江阴市高中学位扩充项目(山观高中改造)

实验综合楼

根据弱电要求, 本项目的实验室插座高度、个数进行调整,
本次变更除云线圈出的本次变更部分以外, 均与原审查通过的设计一致。

专 业	电 气	图 号	电施05a
DISCIPLINE		DRAWING NO.

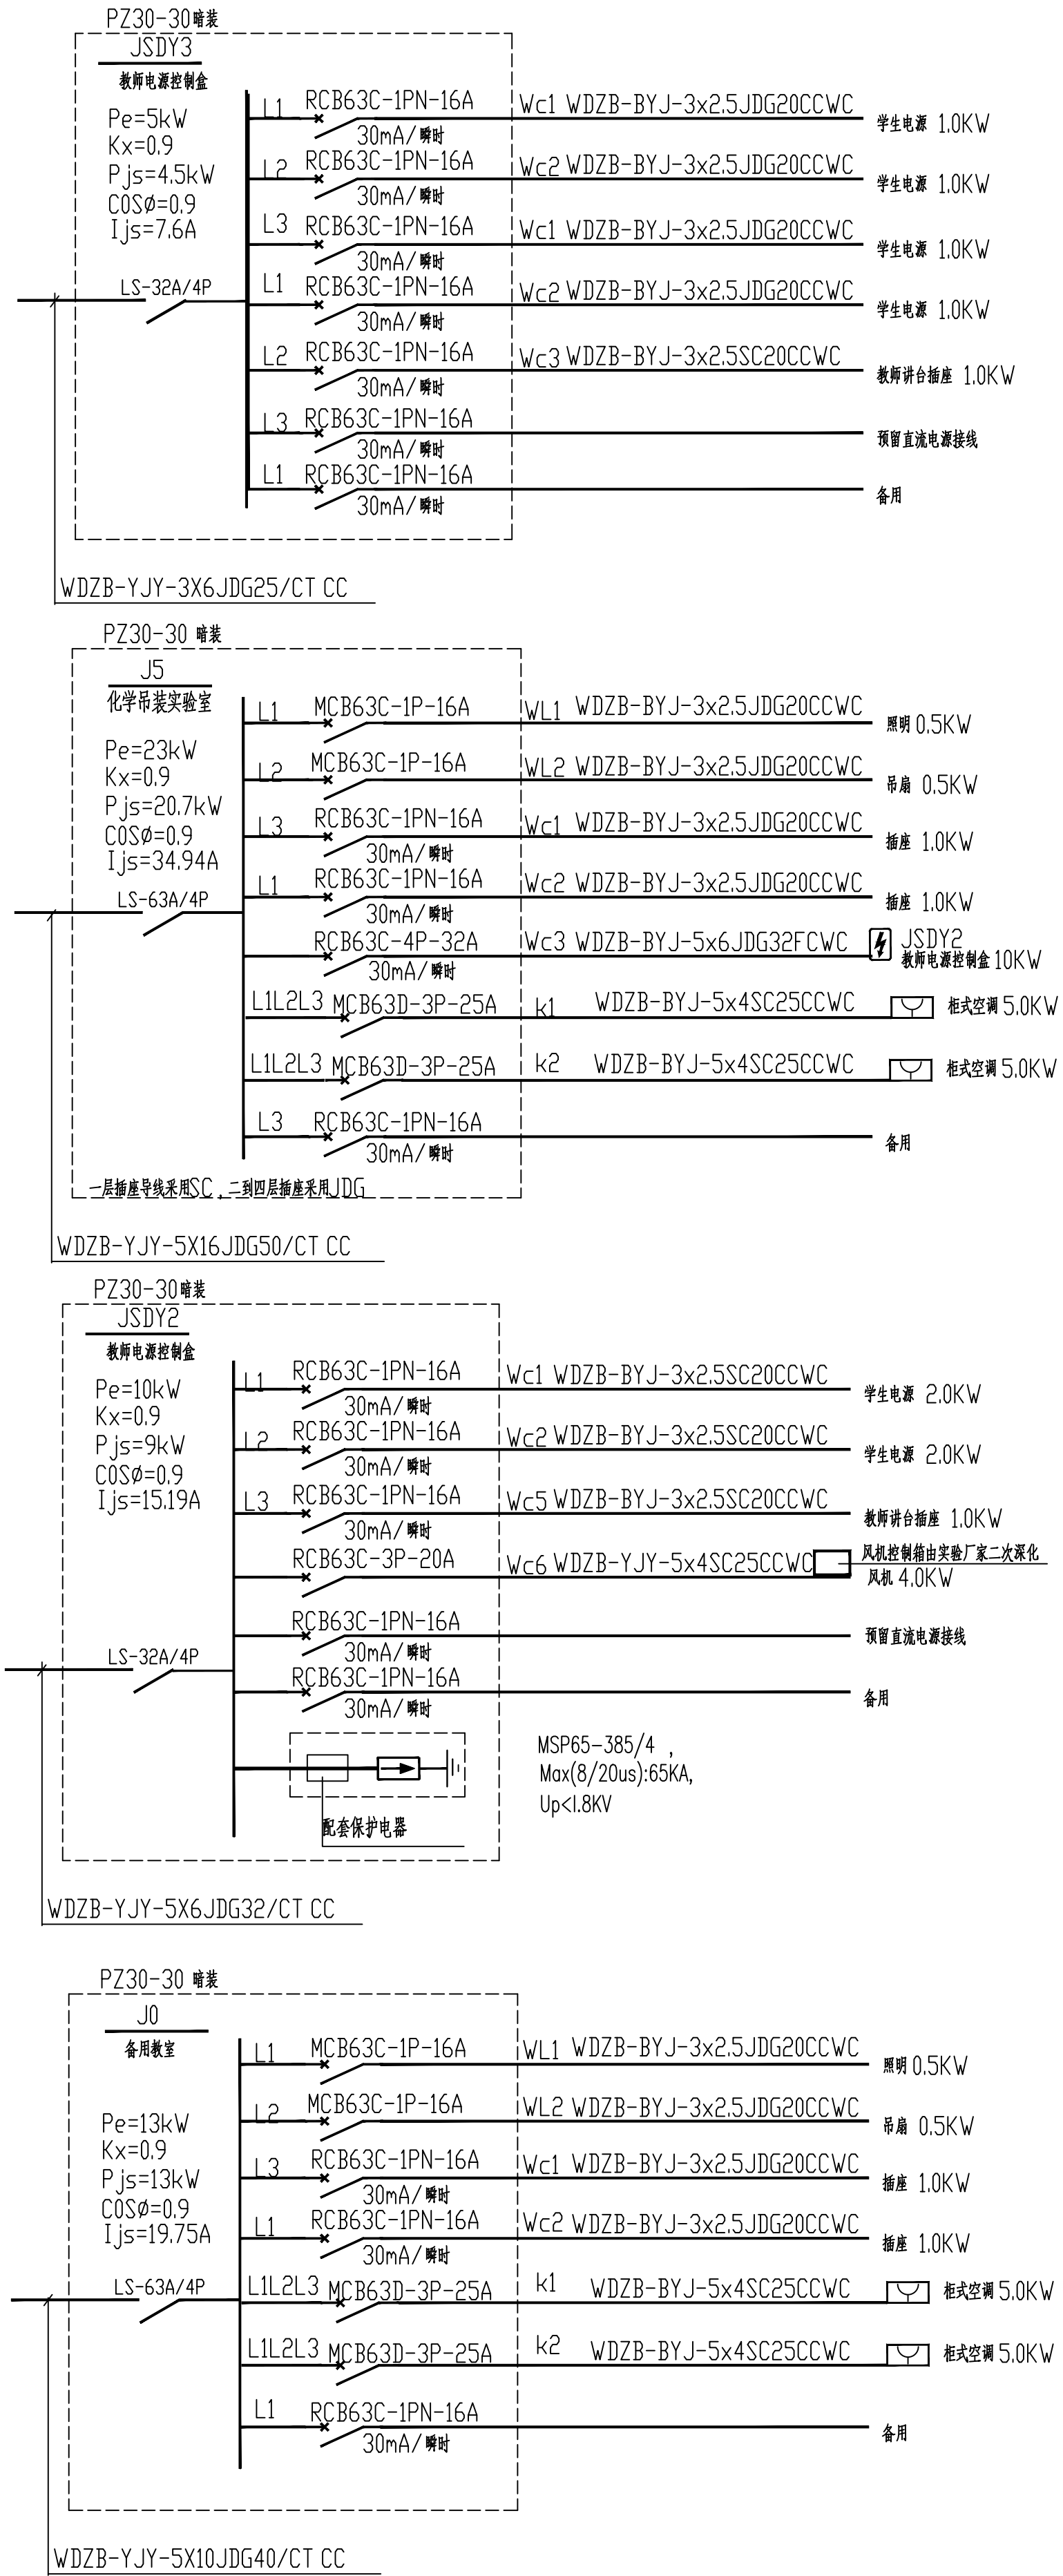
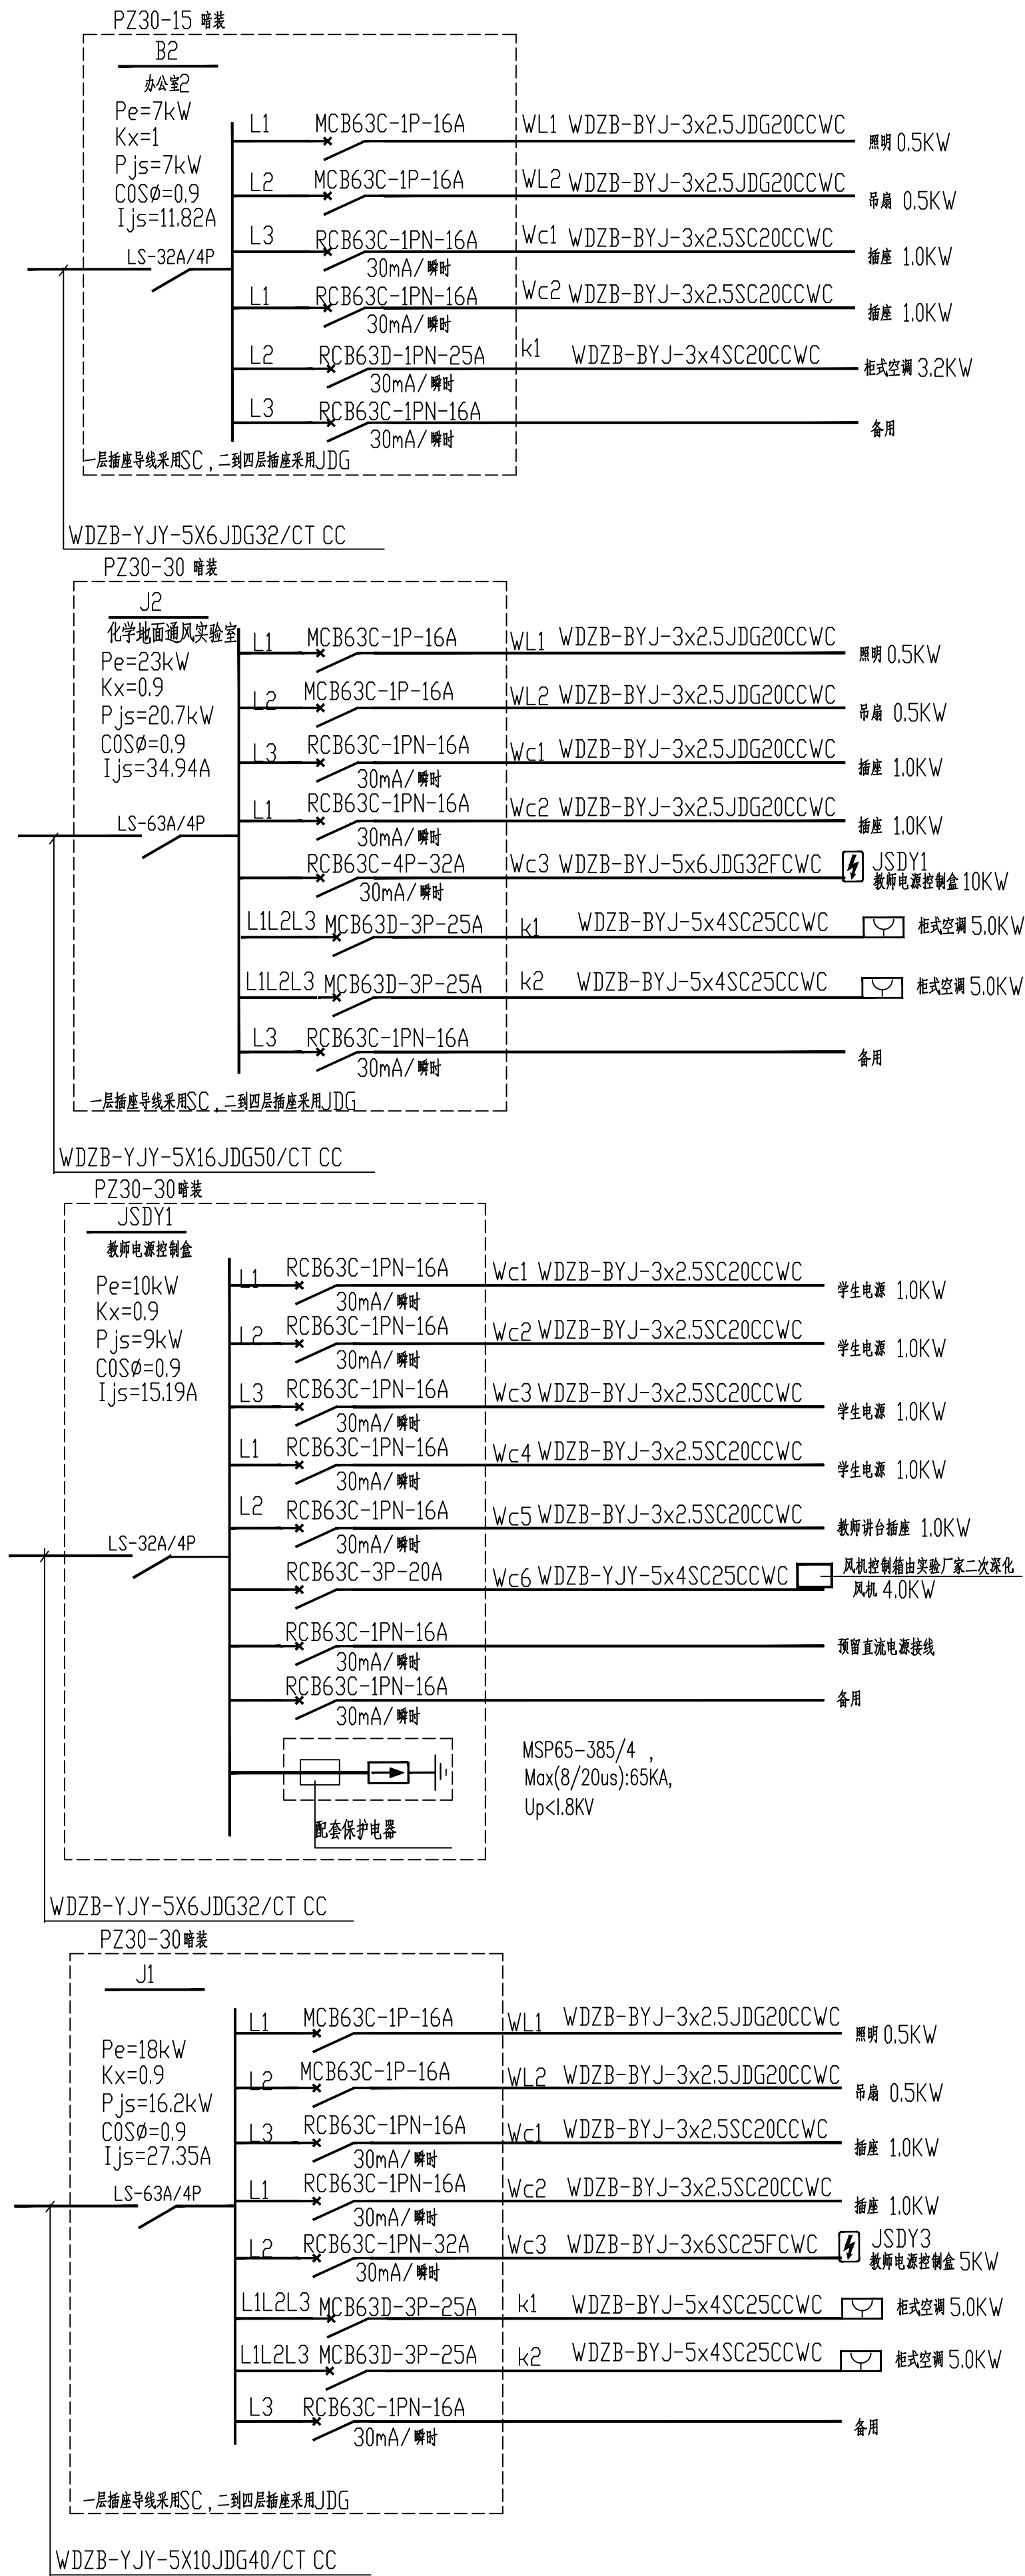
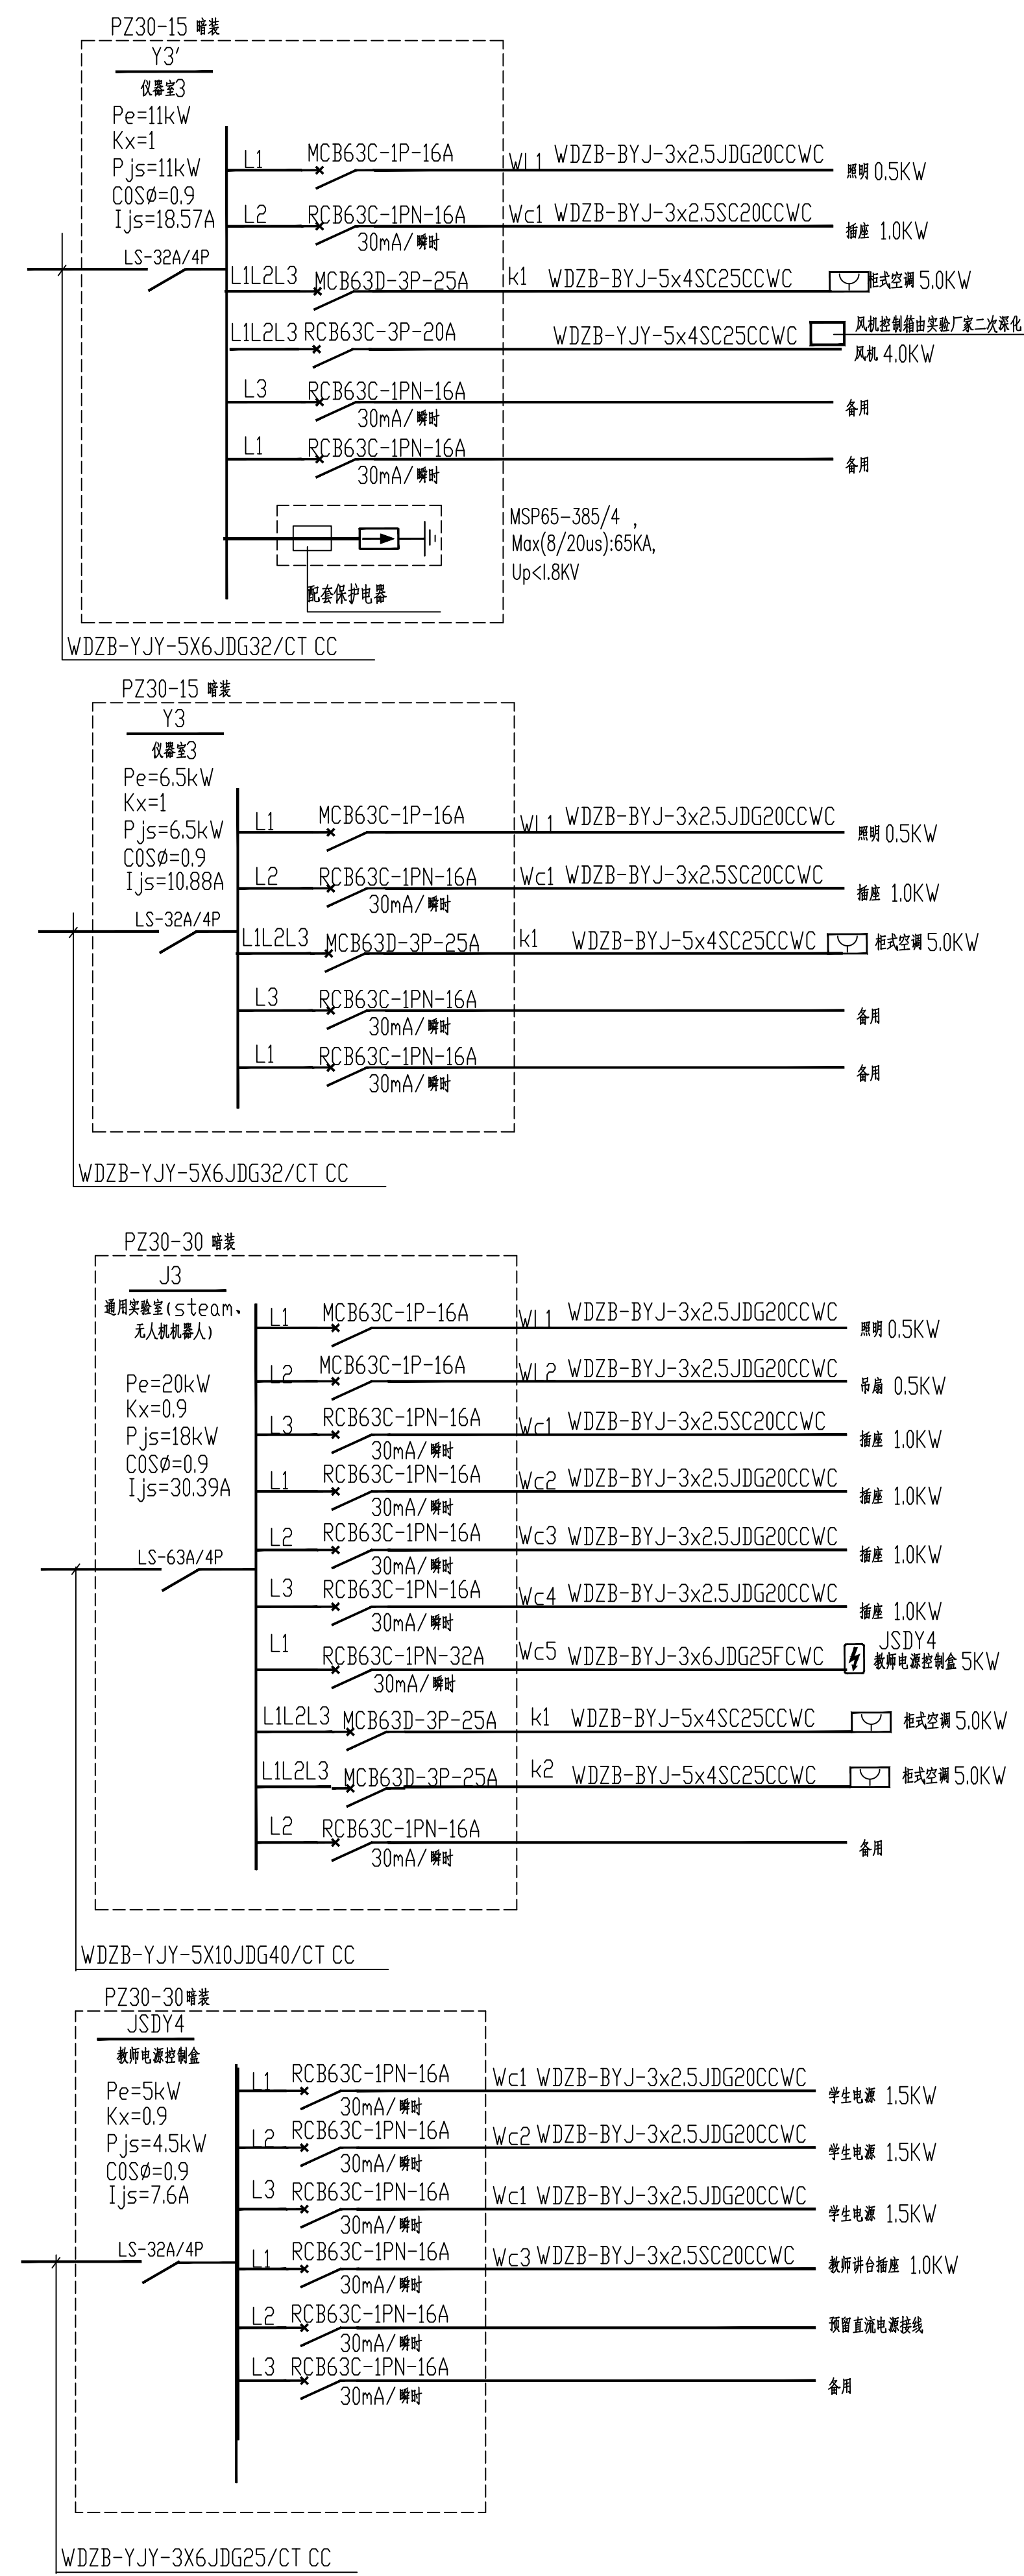
根据弱电要求，本项目的实验室插座高度、个数进行调整，

本次变更除云线圈出的本次变更部分以外，均与原审查通过的设计一致。
